Nota van zienswijzen en wijzigingen ontwerpbestemmingsplan N65 Infiltratievoorziening te Helvoirt

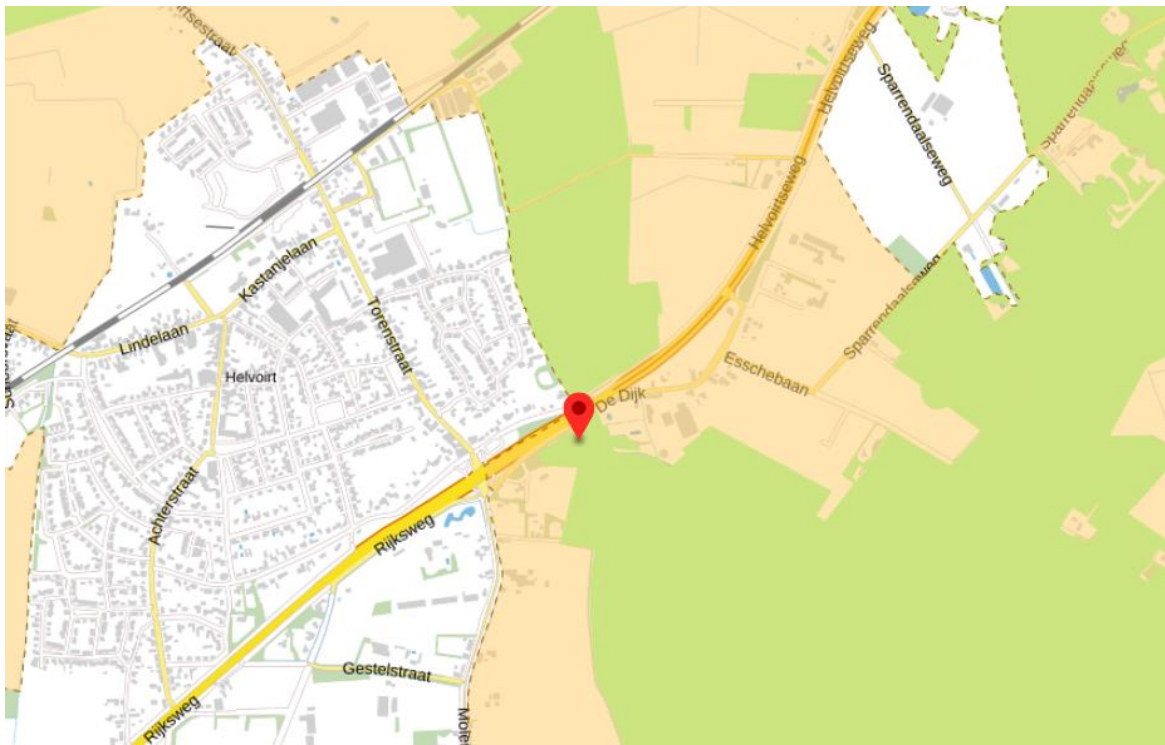
De dubbelbestemming ‘Waterstaat – waterberging’ (art. 7) Is blijkens de Toelichting opgenomen voor gronden nabij de Broekleij, waar ook waterberging zou kunnen komen. Waarom daar ook waterberging moet zijn wordt niet uitgelegd. Waterberging hier verhoogt de kans op uitstroom van vervuild wegwater naar de Broekleij. Dat is verboden. Wij vragen u van deze dubbelbestemming af te zien.

De provincie heeft ervoor gekozen om alle NNB gebieden ook aan te duiden als attentiezone waterhuishouding. Sommige niet NNB gebieden hebben die aanduiding ook. In onderstaande afbeelding zijn de groene gebieden NNB en attentiezone waterhuishouding en de ‘oranje’ kleur alleen attentiezone waterhuishouding. Het plangebied ligt in een ‘groen’ gebied (zie pointer) net als de gronden nabij de Broekleij. De locatie heeft nu ook al de gebiedsaanduiding attentiezone waterhuishouding. De gebieden in het bestemmingsplan N65 Infiltratievoorziening krijgen niet de dubbelbestemming Waterstaat – Waterberging zoals de gebieden rondom de Broekleij. De gebieden rond de Broekleij hebben de bestemming waterberging omdat die een buffer/bergende voorziening zijn gekoppeld aan de afvoer van de beek Broekleij. De waterbergende voorzieningen voor de afstroom van wegwater zijn van een andere orde van grootte en hebben geen ruimtelijke bescherming nodig.
